Am Felde
Bahnerfelder Chaussee
Kabelverführung MSP +44.630
MS-0150-K1
MS-0160-K1
MS-0170-K1
MS-0180-K1
MS-0190-K1
MS-0200-K1
MS-0210-K1
MS-0220-K1
MS-0230-K1
MS-0240-K1
154+200,000
154+300,000
154+400,000
154+500,000
154+600,000
153+800,000
153+900,000
154+100,000
153+700,000
153+600,000
153+500,000
153+400,000
153+300,000
Betriebs - km = Bau - km
Lagebezug: ETRS89/Gauß-Krüger Lagesystem 320
Höhenbezug: DHHN92 Höhensystem 160
Blattübersicht
Nr. Art der Änderung Datum Aufgestellt
DEGES
im Auftrag der Autobahn GmbH des Bundes
Deutsche Gesellschaft Fernstraßenplanung- und -bau GmbH
Reinhardtstraße 46
10117 Berlin
Telefon (30) 202 43 - 0
Telefax (30) 202 43 - 291
www.deges.de
Die Autobahn
BUNG Ingenieure AG
Zweigniederlassung Dresden
Hainsberger Straße 5
01159 Dresden
gez.: ppa. Kämpfer
S703311901LP0102
Die Autobahn GmbH des Bundes
Unterlagen Nr. 16.10
Blatt Nr. 102
Autobahn-Streckenausbau Erweiterung von der AS HH-Othmarschen bis zur Landesgrenze HH/SH

Planungsabschnitt Altona, AS HH-Othmarschen (m) - AS HH-Volkspark (o)
Bem.-km 155+900 - Bem.-km 152+500
Datum Name
bearbeitet 29.04.25 Wolfken
geprüft 30.04.25 Voller
Planinhalt
Lageplan Rettungsstrasse Mittelspannungskabel
Maßstab 1:1

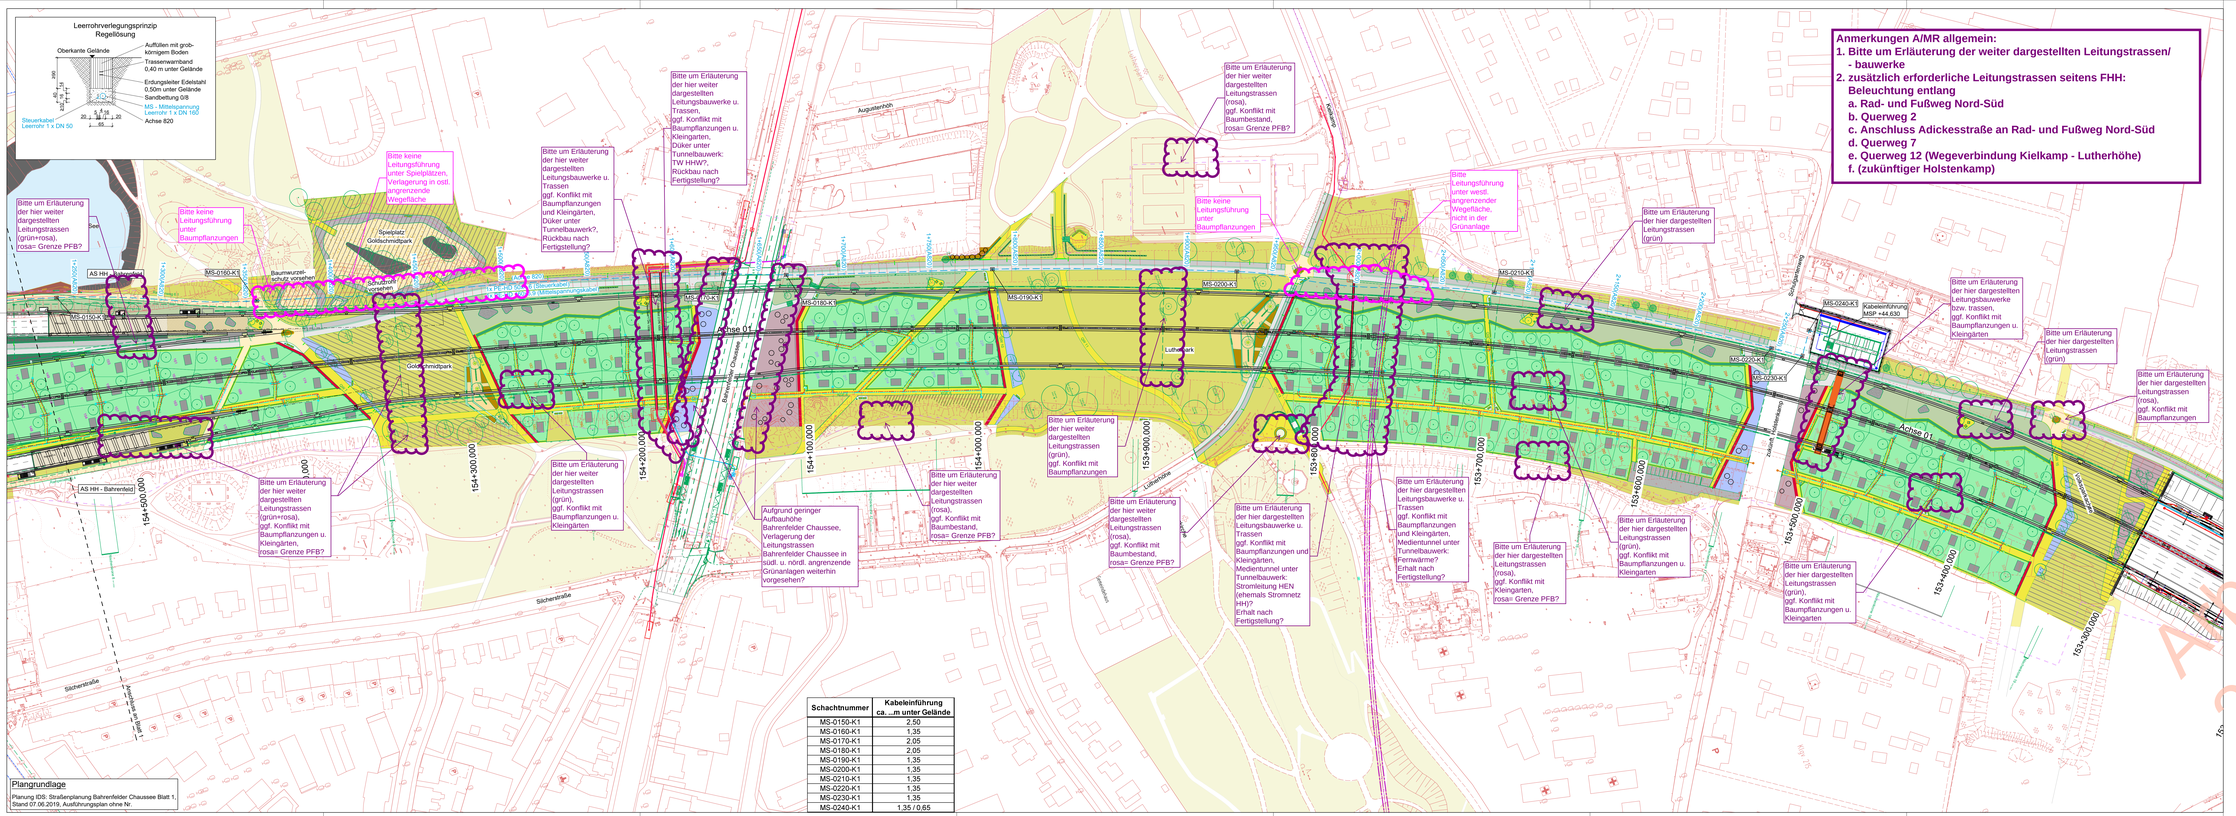
1. Bitte um Erläuterung der weiter dargestellten Leitungstrassen/ - bauwerke
2. zusätzlich erforderliche Leitungstrassen seitens FHH:
Beleuchtung entlang

a. Rad- und Fußweg Nord-Süd
b. Querweg 2
c. Anschluss Adickesstraße an Rad- und Fußweg Nord-Süd
d. Querweg 7
e. Querweg 12 (Wegeverbindung Kielkamp - Lutherhöhe)

f. (zukünftiger Holstenkamp)
Bitte um Erläuterung der hier weiter dargestellten Leitungstrassen (rosa), ggf. Konflikt mit Baumbestand, rosa= Grenze PFB?
Bitte keine Leitungsführung unter Baumpflanzungen
Bitte Leitungsführung unter westl. angrenzender Wegefläche, nicht in der Grünanlage
Bitte um Erläuterung der hier dargestellten Leitungstrassen (grün)
Bitte um Erläuterung der hier weiter dargestellten Leitungsbauwerke u. Trassen, ggf. Konflikt mit Baumpflanzungen u. Kleingärten, Düker unter Tunnelbauwerk: TW HHW?, Rückbau nach Fertigstellung?
Bitte keine Leitungsführung unter Spielplätzen, Verlagerung in ostl. angrenzende Wegefläche
Bitte um Erläuterung der hier weiter dargestellten Leitungsbauwerke u. Trassen ggf. Konflikt mit Baumpflanzungen und Kleingärten, Düker unter Tunnelbauwerk?, Rückbau nach Fertigstellung?
Bitte um Erläuterung der hier weiter dargestellten Leitungstrassen (grün), ggf. Konflikt mit Baumpflanzungen

Bitte um Erläuterung der hier weiter dargestellten Leitungstrassen (rosa), ggf. Konflikt mit Baumbestand, rosa= Grenze PFB?
Bitte um Erläuterung der hier weiter dargestellten Leitungsbauwerke u. Trassen ggf. Konflikt mit Baumpflanzungen und Kleingärten, Medientunnel unter Tunnelbauwerk: Fernwärme? Erhalt nach Fertigstellung?
Bitte um Erläuterung der hier dargestellten Leitungsbauwerke bzw. trassen, ggf. Konflikt mit Baumpflanzungen u. Kleingärten
Bitte um Erläuterung der hier dargestellten Leitungstrassen (grün), ggf. Konflikt mit Baumpflanzungen u. Kleingärten
Bitte um Erläuterung der hier dargestellten Leitungstrassen (rosa), ggf. Konflikt mit Baumpflanzungen
Bitte um Erläuterung der hier weiter dargestellten Leitungstrassen (grün), ggf. Konflikt mit Baumpflanzungen u. Kleingärten
Bitte um Erläuterung der hier weiter dargestellten Leitungstrassen (rosa), ggf. Konflikt mit Baumbestand, rosa= Grenze PFB?

Bitte um Erläuterung der hier dargestellten Leitungsbauwerke u. Trassen ggf. Konflikt mit Baumpflanzungen und Kleingärten, Medientunnel unter Tunnelbauwerk: Stromleitung HEN (ehemals Stromnetz HH)? Erhalt nach Fertigstellung?
Bitte um Erläuterung der hier weiter dargestellten Leitungstrassen (grün), ggf. Konflikt mit Baumpflanzungen u. Kleingärten
Bitte um Erläuterung der hier weiter dargestellten Leitungstrassen (grün), ggf. Konflikt mit Baumpflanzungen u. Kleingärten
Aufgrund geringer Aufbauhöhe Bahnerfelder Chaussee, Verlagerung der Leitungstrassen Bahnerfelder Chaussee in südl. u. nördl. angrenzende Grünanlagen weiterhin vorgesehen?
Anmerkungen A/MR Frank Feinle AMR312-01 10.06.2025
AS HH - Volkspark
AS HH - Bahnerfeld
Achse 01
Schutzrohr vorsehen
Baumwurzelschutz vorsehen
Spielplatz Goldschmidtpark
Goldschmidtpark
Lutherpark
Bahnhof Othmarschen
Adickesstraße
Lutherhöhe
Kielkamp
Augustenhöh
Stichenstraße
